Défauts stationnement vélo immeuble Résonance

Versions	Initiale 2017 Décembre 2020
Immeuble	Résonance 42-46 avenue Aristide Briand, Bagneux ZAC Eco-Quartier Victor Hugo
Maître d'ouvrage	CODIC
Architecte	SCAU
Certifications	BBC / BREEAM / NF HQE
Installateur	Aguidon plus BP 20451 27, rue Exelmans 78004 Versailles +331 30 24 60 95 info@aguidonplus.fr
Fournisseur	ORION Bausysteme GmbH Waldstraße 2 64584 Biebesheim Telefon: 06258-5552-0 Fax: 06258-5552-36 info@orion-bausysteme.de
PLU	Mairie de Bagneux Zone PLU antérieur UBvh, UCe ou UCvh Zone PLU 2016: UAa
Premier locataire	Neopost
Auteur	Ronan Le Boubennec délégué syndical CFDT, cycliste
Sources	Stationnement des vélos dans les immeubles d'habitation et de bureau FUB (Fédération française des Usagers de la Bicyclette) 12, rue Finkmatt 67000 STRASBOURG Tél : +33 (0)3 88 75 71 90 MDB (Mieux se déplacer à bicyclette) Maison du vélo 37 boulevard Bourdon 75004 Paris
Contacts	Antony à vélo Antenne de MDB (Mieux se Déplacer à Bicyclette)

STATIONNEMENT VELO
"A PROXIMITE" DE
L'ENTREE. VRAIMENT ?

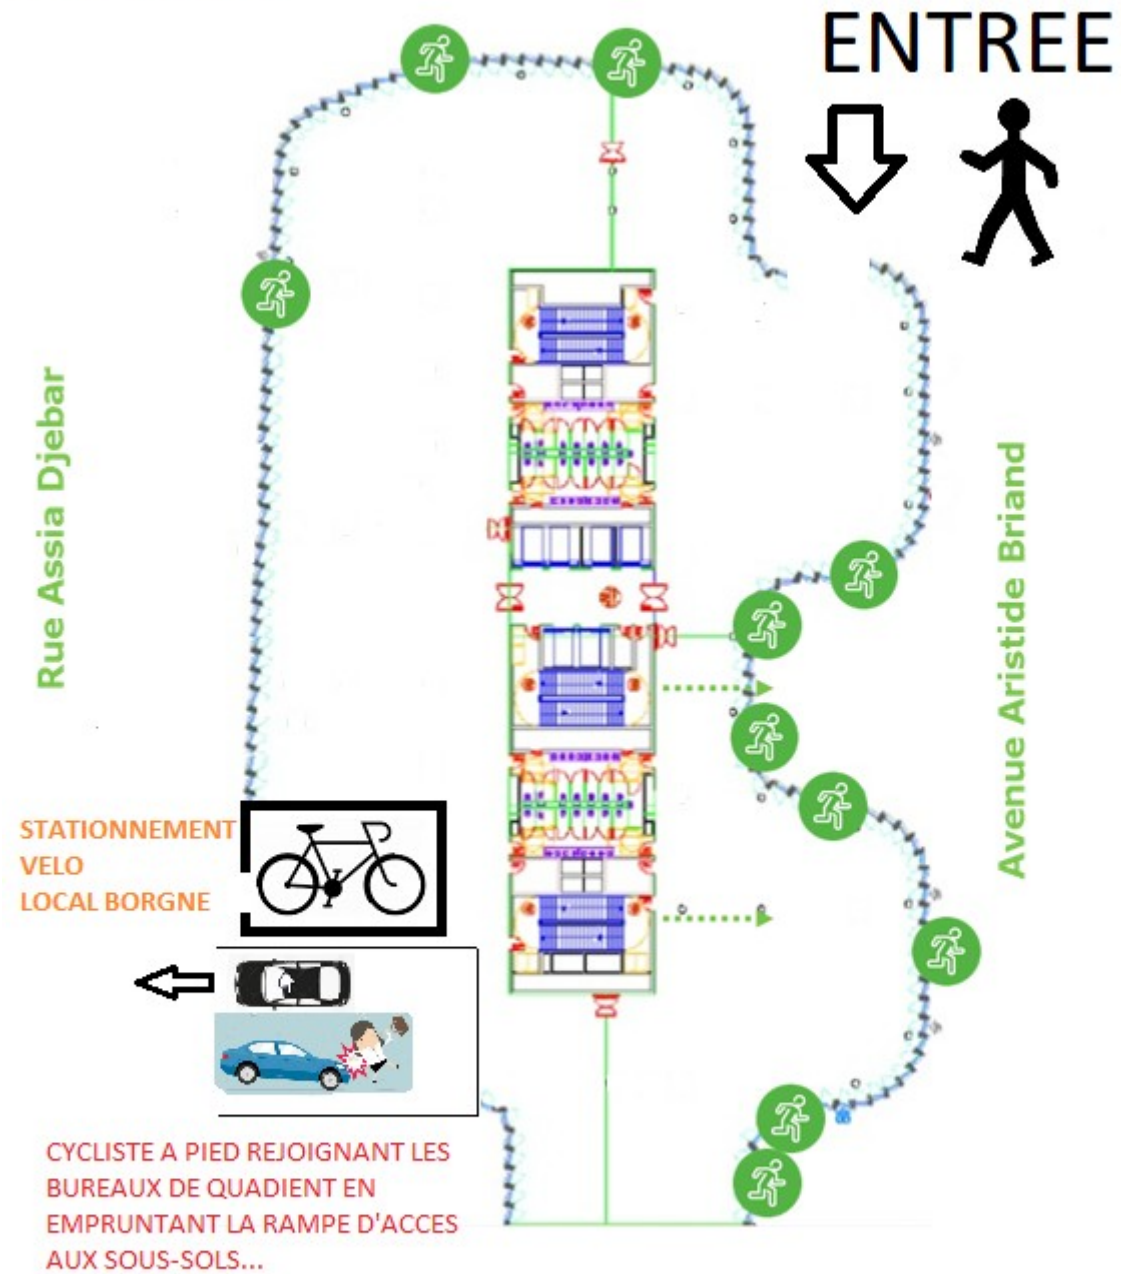
Défaut d'accès

L'accès au stationnement vélo du Rez de chaussée n'est pas situé à proximité de l'entrée du bâtiment, contrairement aux dispositions du PLU et du code de la construction et de l'habitation.

Le local vélo du rez de chaussée est même exactement à **l'opposé de l'entrée principale piéton**, ainsi que de l'axe routier principal, la D920. La réglementation (arrêté et PLU ci-dessous) préconise pourtant l'inverse. N'ayant pas d'accès à l'immeuble depuis le local, borgne, ni à proximité, le cycliste est amené à parcourir deux fois la distance entre l'entrée et le local.

Certains cyclistes, une fois piéton, empruntent la rampe dédié aux véhicules pour trouver une entrée, cette rampe n'est pas prévue pour les piétons. **Des cas d'accidents évités sont déjà survenus.**

Immeuble Résonance : étrier !

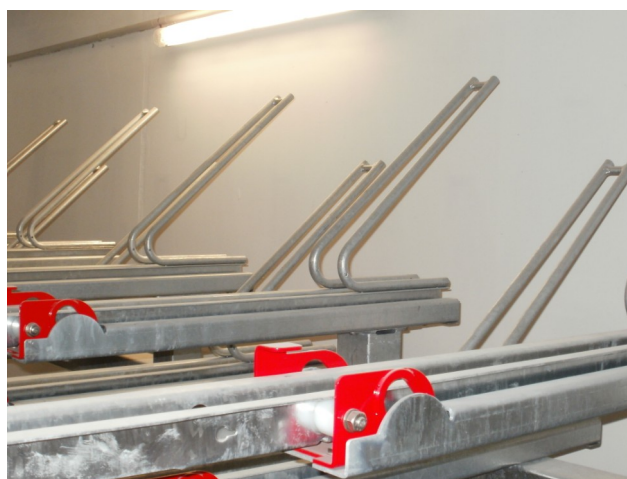
Le pince-roue, dans lequel la roue avant doit être engagée pour maintenir le vélo vertical est incompatible avec les pneus larges type VTT (la roue ne peut être insérée), ou avec les pneus fins des vélos sportifs (la roue n'est pas suffisamment maintenue, le vélo tombe).

Ces dispositifs ne répondent pas aux exigences du décret de juillet 2011 en matière d'obligation de stabilisation du cycle.

Exemple de vélos dont les roues trop épaisses ou trop fines ne sont pas maintenus verticaux par l'étrier.

- Equiper les rails des arceaux en option permettant la stabilisation et la sécurisation du vélo.
- Former les cyclistes à l'utilisation des racks à deux étages.
- Faire un abri vélo en extérieur près de l'entrée, utilisable notamment par les visiteurs.
- Retirer les dispositifs à deux étages pour installer des dispositifs conformes et augmenter la surface allouée au stationnement vélo en respectant la surface définie par la loi.
